BPW 20インチドラム 新型車軸「ECO Plus 3」の採用について

「BPW 20インチドラムブレーキ ECO Plus 3」が採用され、**整備方法が一部変更**になります。

20インチ ドラム 10トン ECO とECO Plus 3の相違点

20インチ ドラム 9トン ECO Plus とECO Plus 3の相違点

1 ハブキャップにOリングが追加されました (シール性向上)

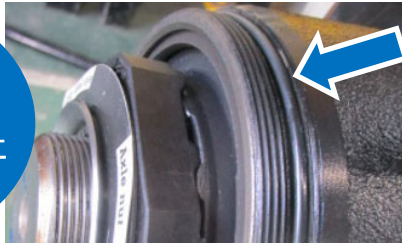
ハブキャップ
脱着時には
新品Oリングに
交換ください

OリングにBPW ECO-Li PLUSグリスを塗布し、ハブのネジ山の奥に取付けます。

ハブキャップネジ部には従来通りグリスの塗布が必要です。

ECO Plus3
ハブキャップ用Oリング
品番 917150-00542

4 シールとグリスキャッチャーが一体型構造になりました

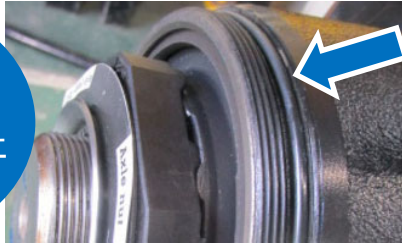
ハブベアリング交換時に
シール(グリスキャッチャー一体)
が必要です

ベアリングアウターレース交換時に
ハブ中心側に変形させて、アウター
レースの隙間から強引に引き抜くた
め再使用は不可です。

3 シールとグリスキャッチャーが一体型構造になりました

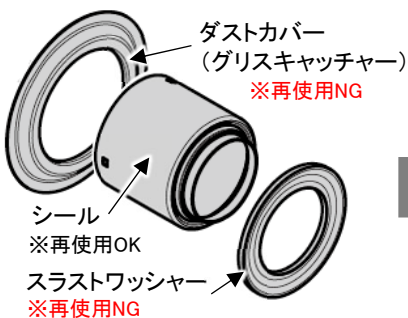
**ハブベアリング交換時に
シール(グリスキャッチャー一体)
が必要です**

ベアリングアウターレース交換時に
ハブ中心側に変形させて、アウター
レースの隙間から強引に引き抜くた
め再使用は不可です。
